Onderwerpvaststelling bestemmingsplan Woningbouw Leunen Zuid
(NL.IMRO.0984.BP20023-va01)**Datum**

Bestemmingsplan Woningbouw Leunen Zuid Eindrapport zienswijzen

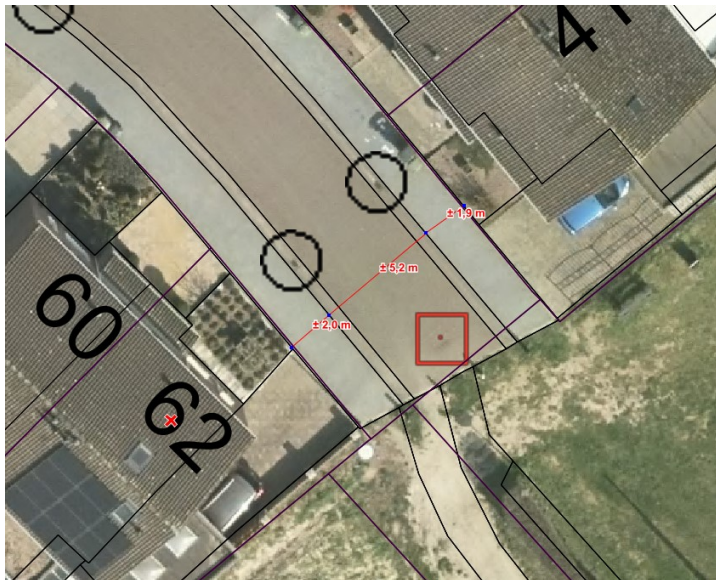
- g. Volgens reclamant is de nu doodlopende Vullingsstraat een van de smalste woonstraten van het dorp. In het verleden is ten behoeve van de verkeersveiligheid besloten om de Vullingsstraat eenzijdig voor gemotoriseerd verkeer af te sluiten. Door deze straat weer opnieuw open te stellen ontstaat er opnieuw een doorgaande noord-zuidroute met als gevolg toename van verkeer. Volgens reclamant zal het aantal verkeersbewegingen langs de woning van reclamant veel groter zijn dan wordt gesteld in het rapport. De doorgang zal namelijk fungeren als een sluiproute voor verkeer buiten het dorp naar verschillende woonwijken. Dit is ten onrechte niet meegenomen in het onderzoek. Daarnaast zorgt de toename van verkeer er volgens reclamant voor dat extra gevaar ter hoogte van de kruisingen met de Vullingsstraat en de Rondeveld en Urbanusweg. Deze kruispunten zijn niet toegerust op druk verkeer. Reclamant geeft aan dat de Vullingsstraat niet moet worden opengesteld voor doorgaan gemotoriseerd verkeer, aangezien dit nadelige gevolgen heeft voor de verkeersveiligheid en leidt tot (geluids)overlast. De nadelige gevolgen kunnen eenvoudig worden voorkomen door de Vullingsstraat *eenzijdig afgesloten* te houden van de ontsluitingsweg, zoals in de bestaande situatie eveneens het geval is. Hiermee behoudt de Vullingsstraat de invulling van woonstraat. Deze aanpassing aan het plan heeft geen nadelige gevolgen voor de te verwachten verkeersstromen aangezien het plangebied ook te bereiken is via Sparveld of Rondeveld. Reclamant wenst dat met een verplichting wordt geregeld dat de Vullingsstraat eenzijdig afgesloten blijft voor gemotoriseerd verkeer. Deze zal vervolgens afzien van verdere stappen.

- g. Het profiel van de weg is overeenkomstig de Toetssteen Openbare Ruimte 2019, waarin de standaard richtlijnen zijn opgenomen, waarmee in Venray wordt gewerkt. De Vullingsstraat heeft zodoende een normale maatvoering mee gekregen. In rustige woonstraten kan ervoor gekozen worden, in overleg met de bewoners, om i.v.m. beperkte ruimte in het wegprofiel te kiezen voor een gecombineerde loop – en parkeerstrook. Tijdens de reconstructie in 2018 is dit profiel dan ook voorgelegd en besproken met aanwonenden. Op erftoegangswegen is vaker sprake van gecombineerd gebruik en dat is toegestaan omdat er sprake is van een 30 km/h zone. Het parkeren op de gecombineerde strook komt voor, maar slechts in beperkte mate. Veel woningen hebben een eigen oprit. Hierdoor is er voldoende onderling zicht, hetgeen de verkeersveiligheid ten goede komt. Juist omdat er kinderen gebruik maken van deze route is logisch om het toekomstige kruispunt Vullingsstraat – Leunen Zuid te voorzien van een verkeersplateau.

Ten aanzien van de gevreesde doorgaande route is de vrees ongegrond. Uit bovenstaande luchtfoto is te zien dat de Vullingsstraat in de bestaande situatie op een zandpad uitkomt. Dit zandpad komt vervolgens uit op de Veulenseweg – Albionstraat. In het verleden kwam het inderdaad voor dat gemotoriseerd verkeer voor deze route koos. Echter, door de verbinding af te sluiten is er voor gezorgd dat dit niet meer voorkomt.
